Oppdragsnavn **Reguleringsplan for Kankerud fjelltak**

Sammendrag og kommentarer til innspill ved varsel om utvidelse av planområdet

Dato 02.02.2022

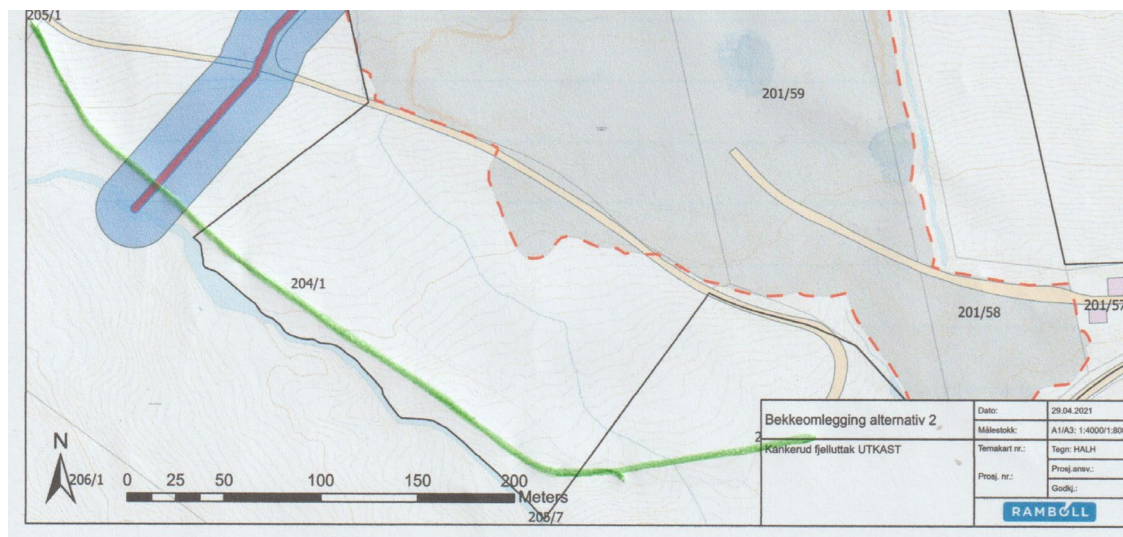
Guldahl er skeptisk til å legge om bekken inn på Ulva, bakgrunnen er Guldals bru på eiendommen Lishøgdsvegen 232. Denne vil ikke takle mer smeltevann om våren enn den har nå. Ulva flommer over og tar med seg dekke på vegen. Med mer vannføring vil vannet komme seg ned til uthus og skade dette.

→ [Konsekvensene av omleggingen med tilhørende tiltak er omtalt i planmaterialet. Dette inneholder beskrivelser og tiltak for kulverten ved Bergheim. Det er gitt rekkefølgebestemmelse til tiltak ved Ulva kryssing av adkomstvegen til eiendommen.](#)
